IPMモータ MM-EFS/MM-EFシリーズ外観変更のお知らせ

発行 日付	2018年 1月	件 名	IPMモータ MM-EFS/MM-EFシリーズ 外観変更のお知らせ	三菱電機株式会社名古屋製作所 〒461-8670 名古屋市東区矢田南5-1-14 Tel (052) 721-2111大代表
----------	----------	--------	--------------------------------------	--

外観イメージ図

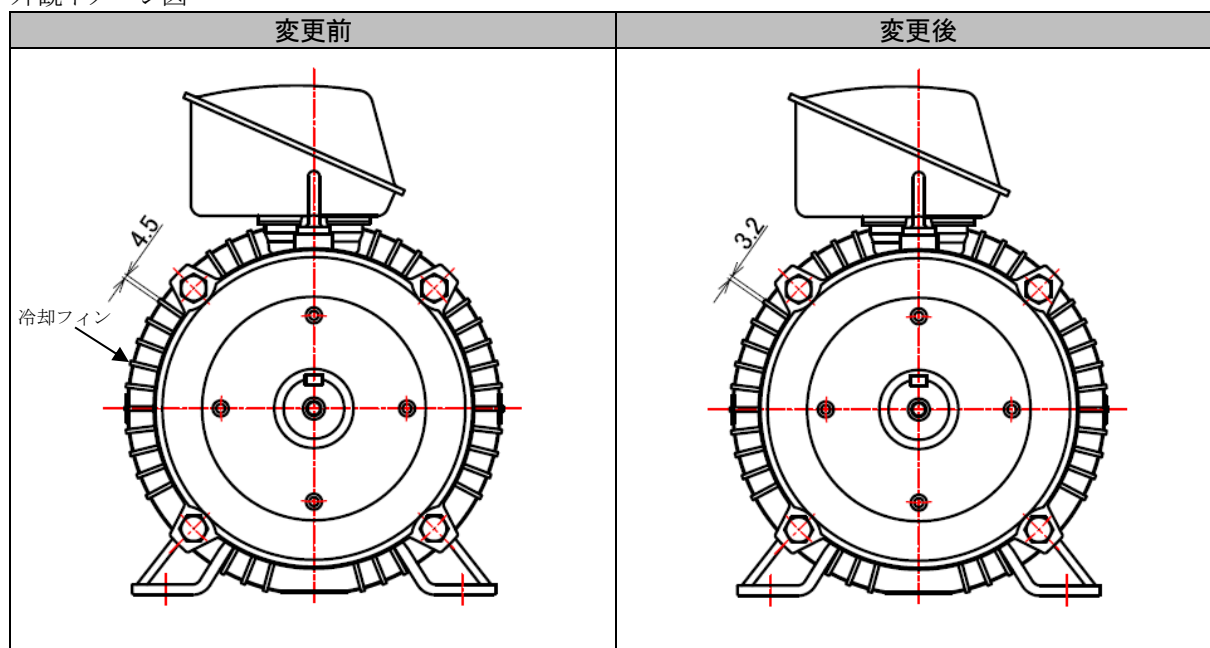
- ・ 鋼板フレームの冷却フィンの厚さを変更します。(4.5mm→3.2mm)
- ・ 機能、性能に変更はありません。
- ・ 変更に伴い外観は下図の通りとなりますが、外観寸法図の内容に変更はありません。
